平成24年1月12日
株式会社 **ライオン事務器**

電動断裁機をご愛用の皆様へのお願い

No.707/709断裁機の部品交換箇所について

④電源コード

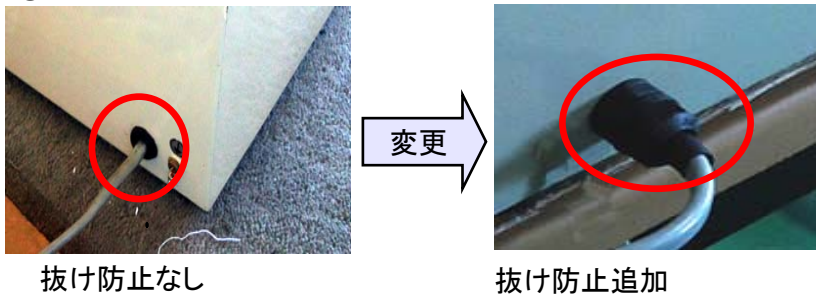
変更部位	実施前	実施後	備考
①	安全カバー	茶色 指台側カバー無し	透明 指台側にカバー増設	No.701N/713と同等品
②	カバー閉じ センサースイッチ	1ヶ所 サイドテーブル下	2ヶ所 サイドカバー内	
③	断裁スイッチ	シート式（平面）	丸ボタン式	
④	電源コード	補強無し	抜け防止追加	外寸法が背面方向 に35mm延長します。
⑤	断裁機下	下のカバー無し	下カバー増設	
⑥	電気回路	-	ダブル回路に改造 下カバー上に移動
